## 改善箇所説明図

### 基準不適合発生箇所

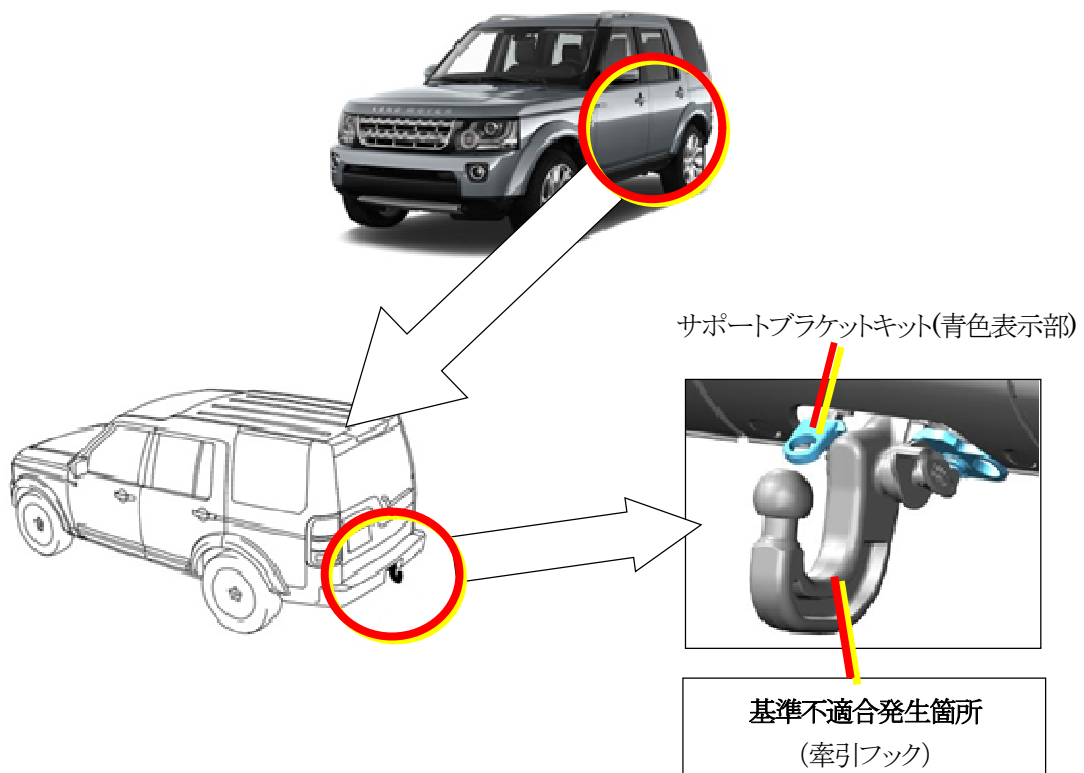
純正アクセサリーの牽引フックにおいて、設計検討が不十分なため、車両受側の中で遊びがあるものがある。そのため、車両牽引時の走行等の振動により、牽引フック取付け部でがたが発生して牽引フックが摩耗し、最悪の場合、被牽引車両が外れるおそれがある。

注：  は、追加部品(青色表示部)を示す。

全車両の使用者に対し、サポートブラケットキットを配布する。なお、サポートブラケットキットの装着は使用者にて行う。
